Gemeinde Großefehn

Bebauungsplan Nr. 2.21 „Feuerwehr und Mischgebietsfläche am Postweg“

Berücksichtigung der Stellungnahmen

aus der frühzeitigen Unterrichtung der Öffentlichkeit sowie der frühzeitigen Beteiligung der Behörden und sonstigen Träger öffentlicher Belange gemäß § 3 Abs. 1 und § 4 Abs. 1 BauGB

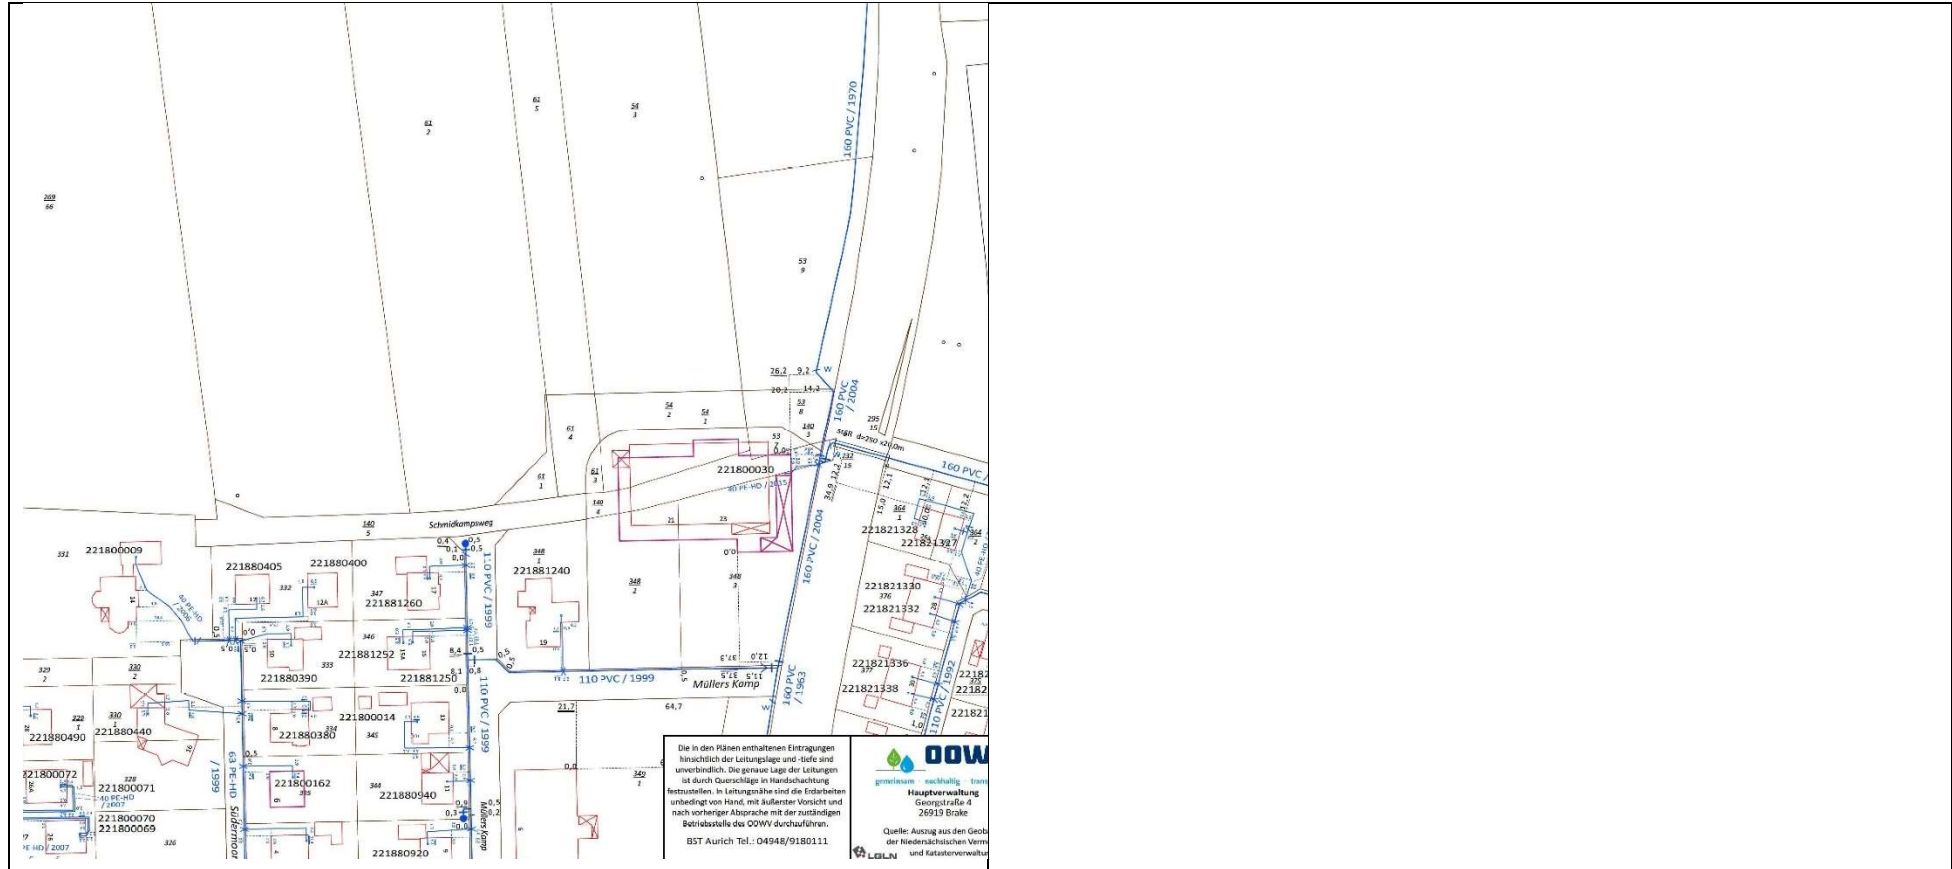
Hinweise, Anregungen, Bedenken	Inhaltliche Einschätzung und Vorschläge zur Berücksichtigung
<p>Gewässer im Sinne der DIN 14210, oder d) einen unterirdischen Löschwasserbehälter nach DIN 14230 vorgehalten werden. Die Größe und Ausbildung der Löschwasserversorgung ist mit meinem Brandschutzprüfer abzustimmen.</p>
